MODERNIZACIÓN DEL COMPLEJO HIDROELÉCTRICO BINACIONAL SALTO GRANDE

(RG-L1124)

ANEXO TÉCNICO: ANÁLISIS DE SEGURIDAD DE PRESAS

BORRADOR – OBRAS DE HORMIGÓN

Anclaje Tipo 2

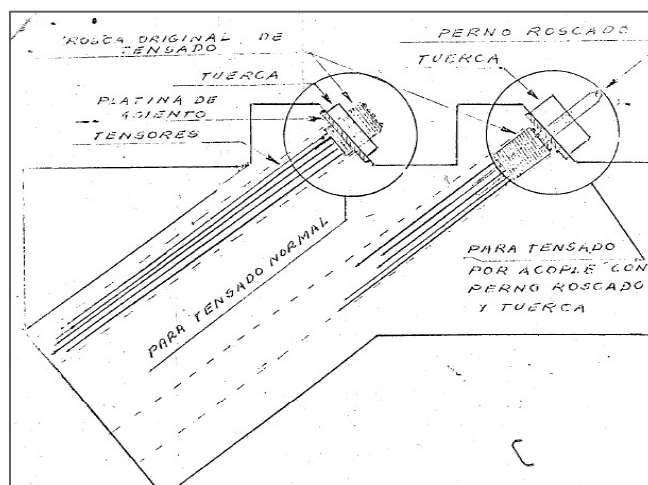
Lo importante de las observaciones anteriores es que los anclajes activos del sistema de pretensado que conforman el conjunto de las ménsulas de apoyo, se encuentran sin una protección adecuada y con signos de deterioro en la pintura de protección y con aparentes signos de corrosión incipiente.

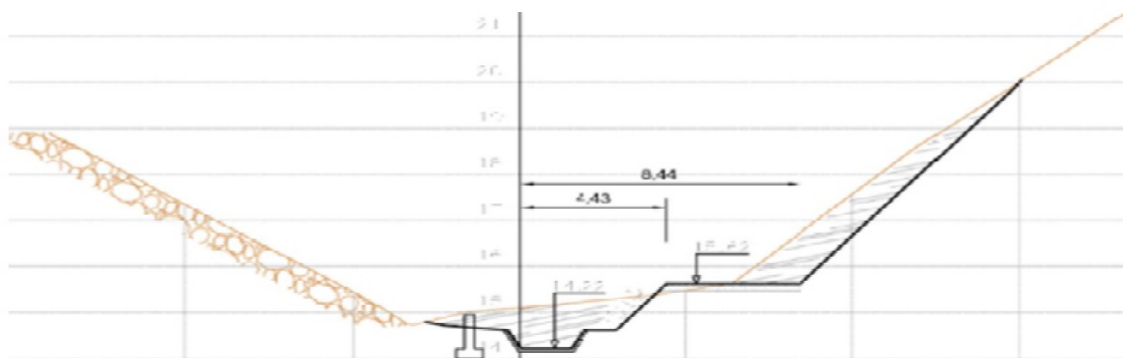
Recomendación: evaluar el caudal de filtración a través de la fundación de la presa baja ver en los planos conforme a obra, si la “defensa impermeabilizante” finalmente fue construida en el sector.

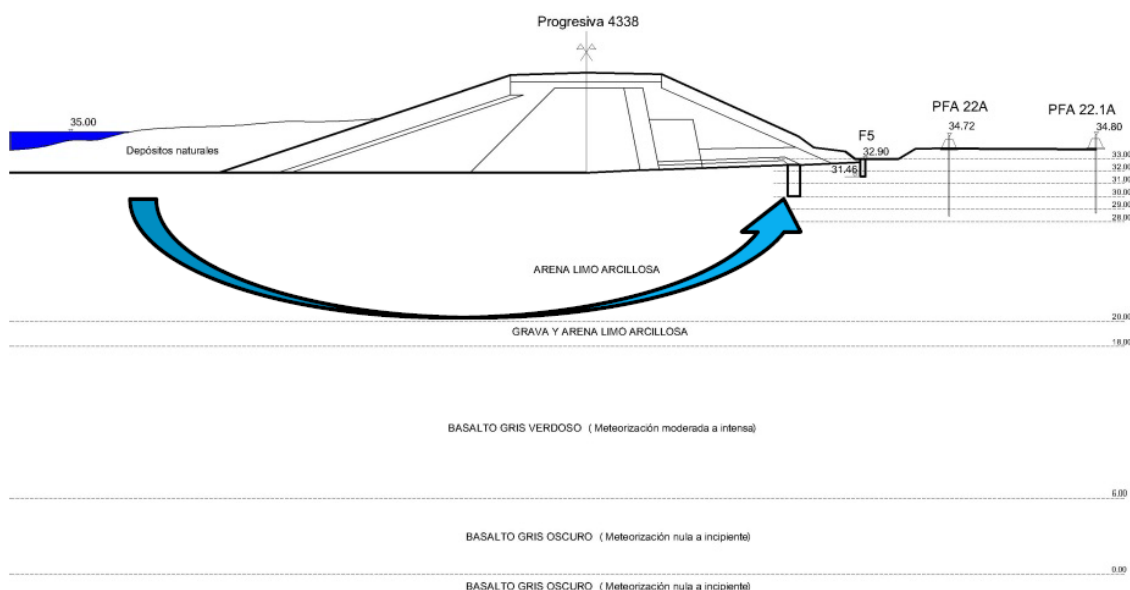
En el corte que se transcribe a continuación, incluido en el informe para ilustrar sobre la denominada hipótesis 1, se muestran depósitos naturales sobre la presa. Según el esquema esos materiales han sido colocados sobre el rip rap. Se procurará hacer un reconocimiento en el sector para verificar la presencia de esos materiales. Se los denomina como naturales. No queda claro si han sido depositados por el agua del embalse. Se sugiere hacer cortes, verificar las cotas, ver las implicancias que han tenido los distintos niveles de embalse o períodos de grandes precipitaciones, etc.

Si se detectaran filtraciones excesivas por la fundación, una medida de mitigación podría ser colocar material fino precisamente como está dibujado en el esquema. Obviamente que esa solución tendría que surgir de un análisis más detallado de las filtraciones. La densificación del sistema de pozos de observación, que hasta podría incluir captosres en distintos niveles (en niveles de gravas y en las arenas), sería la que surge como la primera medida a implementar.

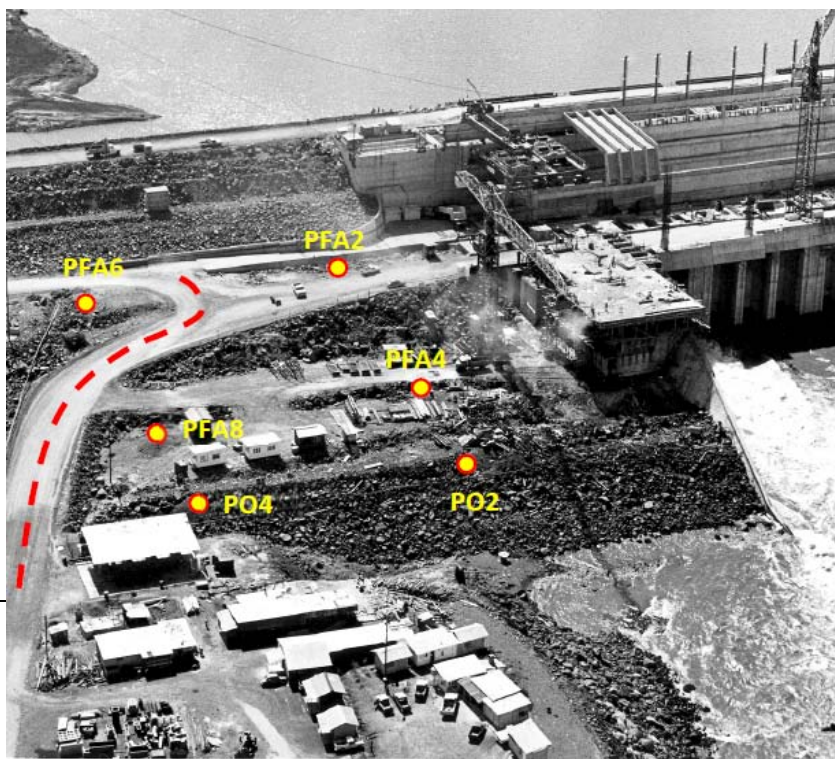
Se dice luego *“Lo esperable es que los niveles piezométricos desciendan de manera uniforme y suave hasta el nivel de restitución, por lo que llama la atención, la diferencia de presión entre el PFA6 y el PFA2.”*. Vuelve a decirse que la diferencia de cotas puede deberse a una diferencia en la permeabilidad. Una mayor cota de agua en los materiales permeables próximos a la restitución podría estar justificada solamente por caudales de filtración muy elevados lo cual obviamente no sería deseable.

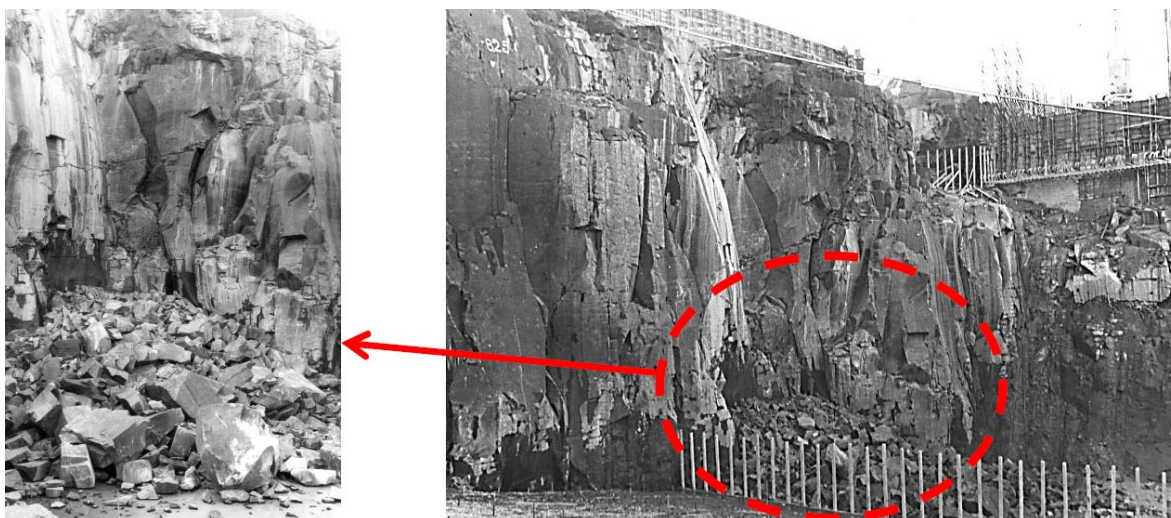
“Se trata de una zona de cizallamiento lo que genera una permeabilidad mayor del macizo de fundación. A título ilustrativo puede comentarse que durante la construcción, su estado de fisuración ha generado que se produjera un desprendimiento del frente de excavación. Véanse fotos siguientes.”

Se considera que, en las condiciones comentadas resulta muy lógico el aumento de caudales en los drenes extremos. A lo expresado respecto a las condiciones geotécnicas puede agregarse que este tipo de situación es frecuente por la condición de borde de la pantalla de inyecciones que puede no continuarse en el mismo plano por debajo de la presa. Existe un efecto 3 D, ingreso de agua lateralmente desde el macizo de roca a la que accede el agua sin la limitación que impone la cortina de inyecciones. Las condiciones de la roca fracturada en el sector, seguramente han aumentado el caudal observado.
